高感度防滴カメラ「WAT-03U2Di」「MCS-W225B/C」

自主回収と修理に関するお知らせ

インフィニテグラ株式会社

クランプ部のナット取り外し後

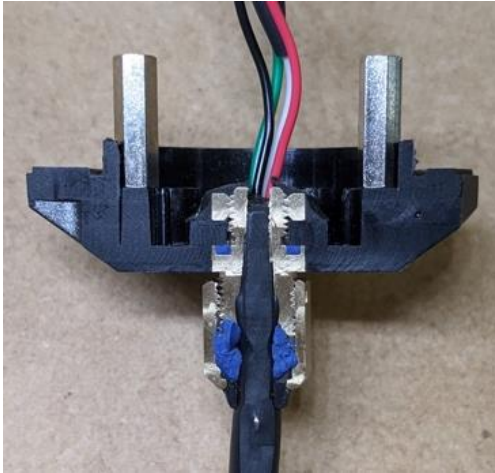
ケーブルクランプ部分に液体の滲み跡がある個体を複数確認しました。クランプ部分のナットを取り外したところ、内部に未硬化の充填剤が残っていることを確認しました。このケーブルクランプ部分から水分が筐体内部に侵入し、筐体内部で結露が発生していたと強く疑われます。

ケーブルクランプ部分は防水性向上のため、カメラ内側から 1 液性の充填剤により充填処理を行なっております。この処理工程において以下問題が確認されました。

1. 2017 年 11 月の生産工程見直しで充填剤の硬化のための放置時間を短縮したが、硬化時間の周囲温湿度による影響の評価が十分ではなく、実は完全に硬化しない状態であった。
2. 組み立て、調整後に防水性能確認のために水没試験（30 分）を行うが、上記 1 の原因により十分な気密性が確保されていない場合があり、ケーブルクランプ部分から若干量の水分が侵入する可能性があった。
3. 水没試験後に、4 時間の通電を行い結露が発生しないことを確認する工程があるが、カメラ内部の乾燥剤に水分が吸収されてしまうため、直ちに結露が発生することはなく不具合を認識することができなかった。

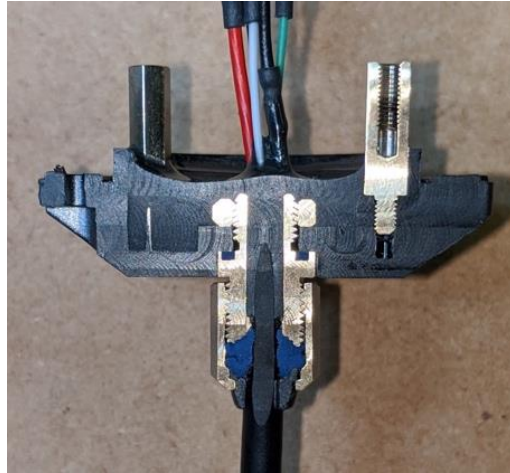
改善前

改善後

充填剤を 1 液性から 2 液性に変更することで、周囲温湿度による硬化時間のばらつきを抑え、確実に硬化させます。さらに、充填剤の量を増やし、気密性をより向上させます。
